הנדון: תשובות לשאלות הבהרה - מכרז טבריה
ב(1038)2019

הנדון: הנחיות לתכנון גדר היקפית לסניף הביטוח הלאומי בטבריה

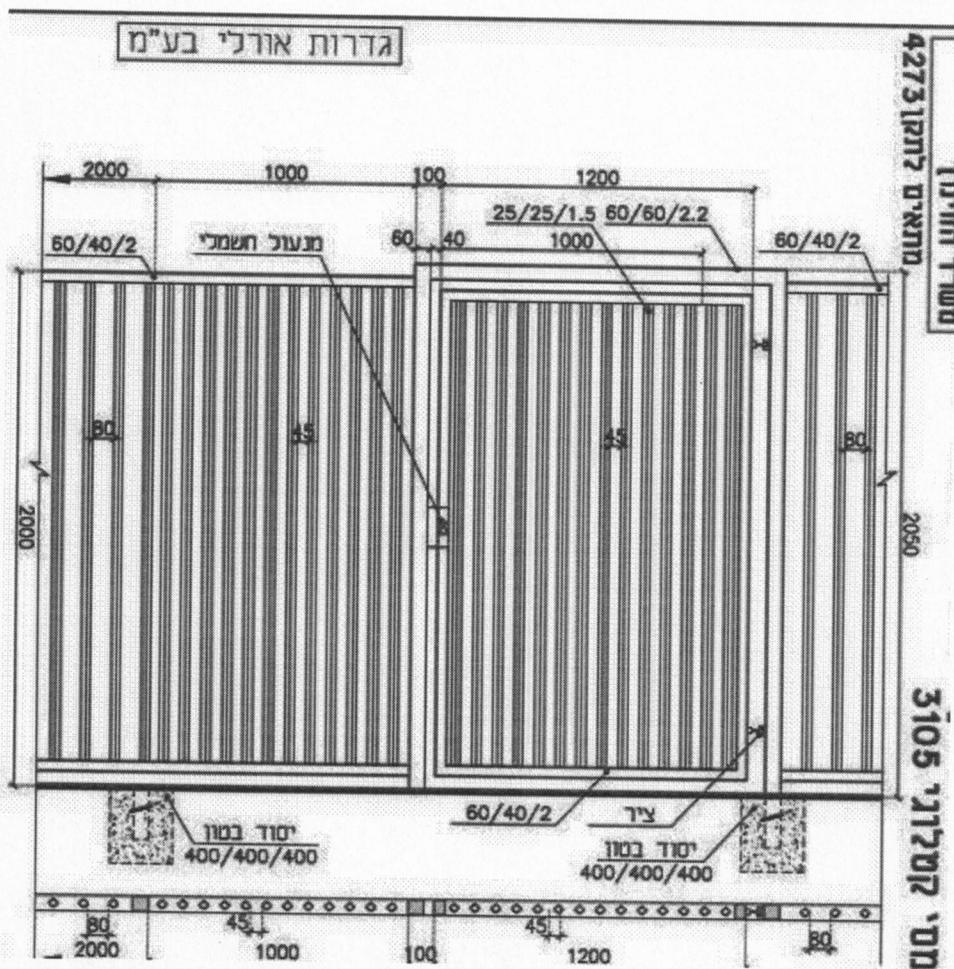
- 2.2 בסיס בטון לגדר הפרופילים עמידה כנגד רכב מתפרץ (במידה ונדרש)
- גובה מינימאלי - 60 ס"מ מהקרקע
 - רוחב מינימאלי - 20 ס"מ
 - זיון נמשך של לפחות 6 מוטות זיון עגולים קוטר 10 כ"א, רתום אופקי ואנכי כל 40 ס"מ לפחות.
- 2.3 פשפש הולכי רגל:
- 2.3.1 רוחב 120 ס"מ גובה 200 ס"מ. הפשפש ישולב בתוך הגדר שתשמור על גובה וצורה אחידה מעל לפשפש.
- 2.3.2 משקוף מסגרת ופרופיל זהה לפרופיל גדר אורלי דגם 8014 ציון ב' או שווה ערך, כולל יסודות.
- 2.3.3 לדלת הפשפש תהיה ידית פתיחה ומנעול צילינדר רב בריח או שווה ערך - הקב"ט יכול להחליט על מנעיל תליה כאלטרנטיבה או מנעול חשמלי - במופיע בסקיצה למטה.
- 2.3.4 ראה פשפש כדוגמה בלבד (על הקבלן להציע דגם אורלי 8014 ציון ב' או שווה ערך).
